Urząd Miejski w Łebie

WYJAŚNIENIE TREŚCI SPECYFIKACJI WARUNKÓW ZAMÓWIENIA

„Modernizacja nieenergooszczędnego istniejącego oświetlenia na terenie Gminy Miejskiej Łeba”

Wersja 2

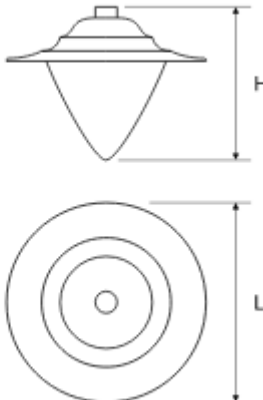
„Wnosimy o dopuszczenie poniższej sylwetki i wymiarów dla oprawy typu A jako rozwiązanie zamienne (wersja 1 lub 2)”

Odpowiedź 4: TAK Zamawiający dopuszcza oferty zawierające oprawy o wskazanych w zapytaniu sylwetkach.
